Rapport de l'Inspection des installations classées

Visite d'inspection du 01/10/2025

ITON SEINE

Par courrier du 7 juillet 2025, l'exploitant a remis un porter à la connaissance (PAC), intitulé « Modification dans la gestion des eaux » Version II. Celui-ci porte sur la mise en œuvre de la gestion à la parcelle des eaux pluviales, par la réalisation d'un bassin de rétention des eaux de pluie et par la réutilisation de ces eaux dans le process industriel.

N° 3 : Sécurité

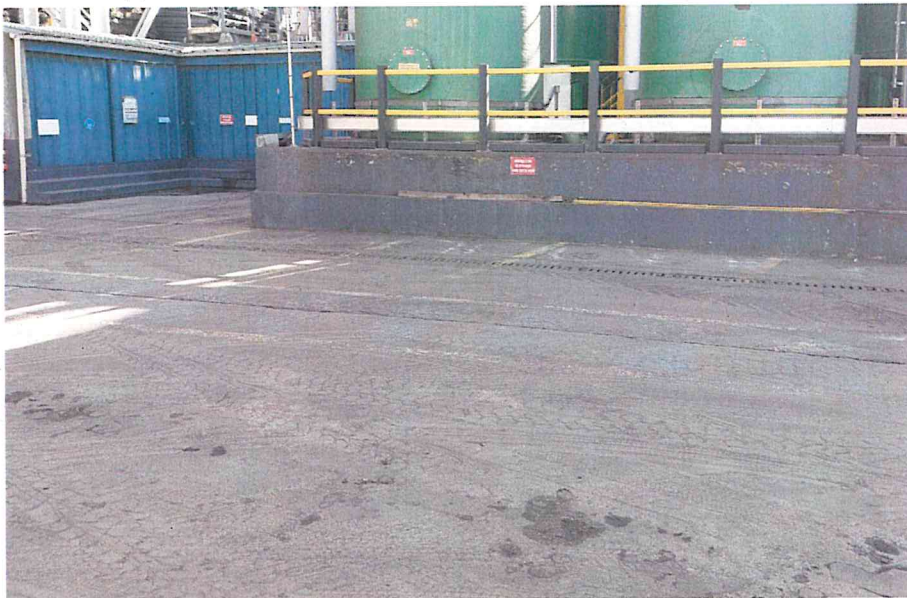
| <p>Constats : Au cours de la visite de site, l'inspection s'arrête devant un stock de plusieurs dizaines de sacs de</p> |

sables pour filtres à sables. L'exploitant explique que ceux-ci sont destinés au fonctionnement des tours aéroréfrigérantes.

Ces « bags » blancs sont entreposés sur toute la longueur d'un secteur qui affiche trois panneaux rouges, sur lesquels il est écrit « interdiction de stocker dans cette zone ».

Par mail du 7 octobre 2025, l'exploitant a confirmé l'évacuation des « bags » de la zone, photo ci-dessous à l'appui :

L'inspection considère que l'exploitant a respecté les consignes de sécurité concernant l'interdiction de stockage sur le secteur contrôlé lors de la visite de site.
